Lýsing á breytingu:

SUÐURGATA 28

580 SIGLUFLJÓRÐUR

ÚTLIT

Útlit Austur
1:100Útlit Vestur
1:100Útlit Norður
1:100Útlit Suður
1:100

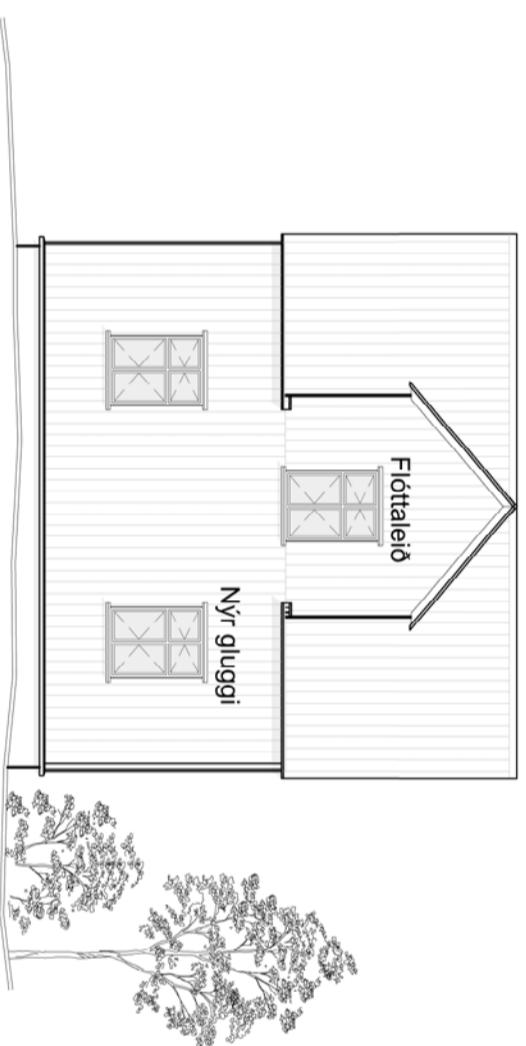
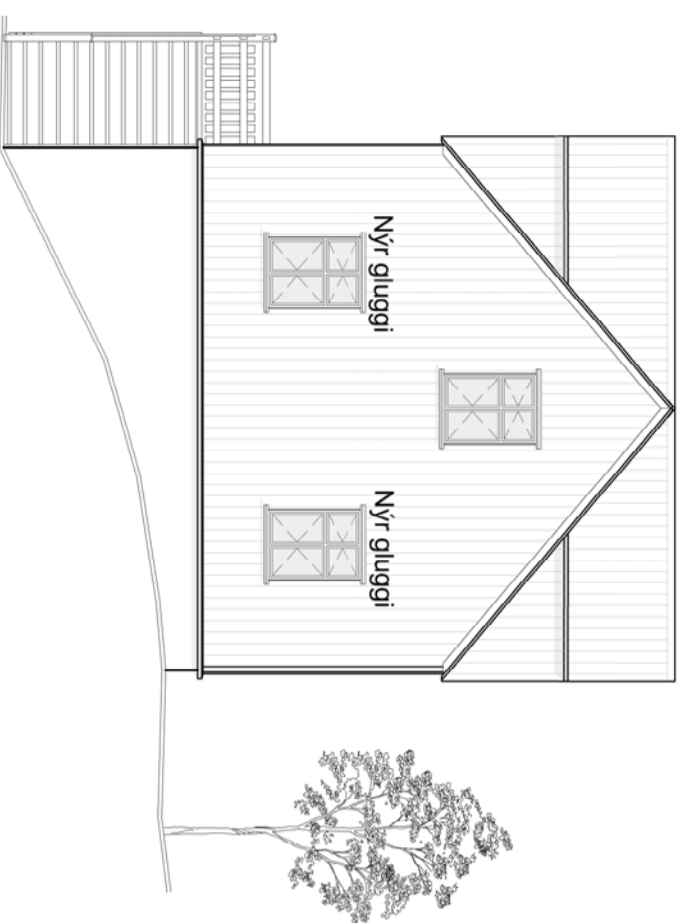
Sótt er um breytingu á útliti.

Breytingin falur í sér að bæta við gluggum og breyta glugga sem fyrir er í svalahúri.

Um er að ræða nýjan glugga á vesturhlíð, ásamt því að gluggi einhæðar verður flötaleið.

Seltir verða tveir nýir gluggar á norðurhlíð og ný svalahúrið á suðurhlíð. Svalahúrið kemur í staðin fyrir glugga sem fyrir er.

Gluggar eru úr timbri með tvöföldu einangrunargleri og opnanlegum fögum.

Frágangur glugga verður hefðbundin. Ytraþrýði glugga og hurða munu ná að hábari, og lokast með áfellum er ná inn á báruklæðningu.

Ofan glugga og hurðar kemur varlsbretti og listi fyrir neðan vatnsbretti neðan á glugga.

Svalahúrið er hefðbundin tré fulingarghurð með gleri. Gler er tvöfalt einangrunargler.

Útveggir miðhæðar, ris og þak er klætt með 18/76 báru.
